# Отчет о встрече жителей с архитекторами в формате соучаствующего проектирования в рамках программы «Мой район» в административных округах г. Москвы

Третья встреча:  
17.07.2024 г.

По адресу:  
САО, район Бескудниковский, озелененная  
часть Бескудниковского бульвара, от  
Дмитровского шоссе д.66 до д.90, к.1

## Отношение жителей к проекту Стол № 1

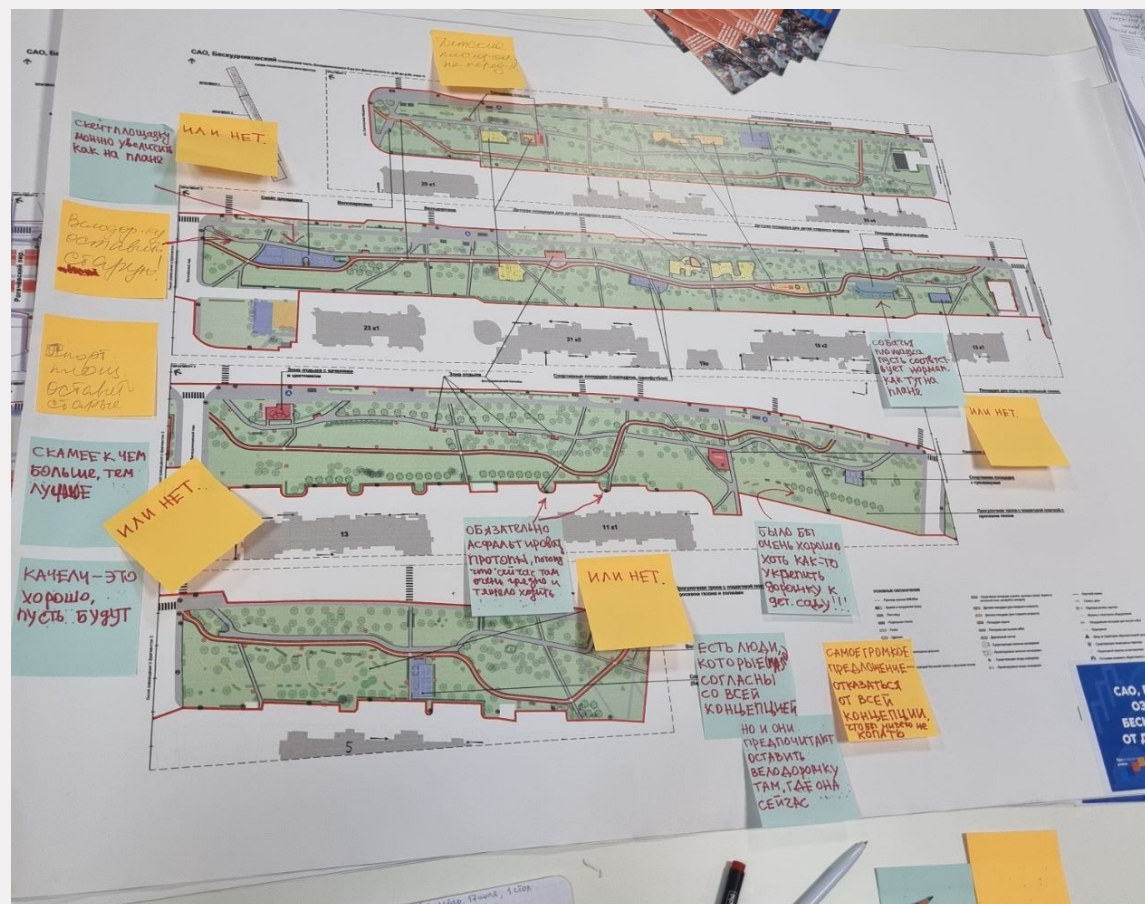
Положительные оценки жителей получили следующие проектные решения:

- Качели
- Асфальтирование протопов
- Большое количество скамеек
- Увеличенная скейт-площадка
- Новая собачья площадка

## Предложения по корректировке проекта:

- Отказаться от проекта, поскольку проектируемый функционал все равно меньше, чем существующий на территории сегодня

## Отношение жителей к проекту Стол № 4

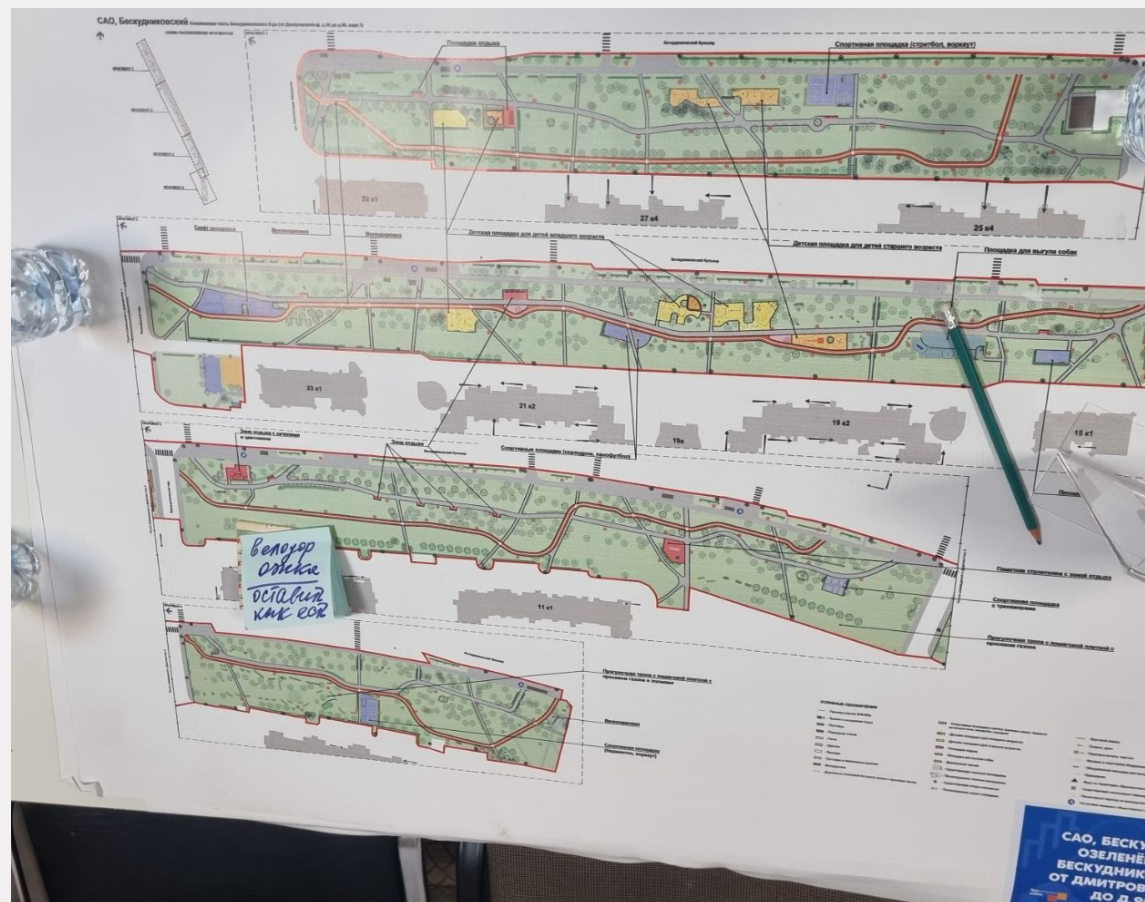
Положительные оценки жителей получили следующие проектные решения:

- ❑ Положительных оценок нет

## Предложения по корректировке проекта:

- ❑ Отказаться от проекта, поскольку проектируемый функционал все равно меньше, чем существующий на территории сегодня
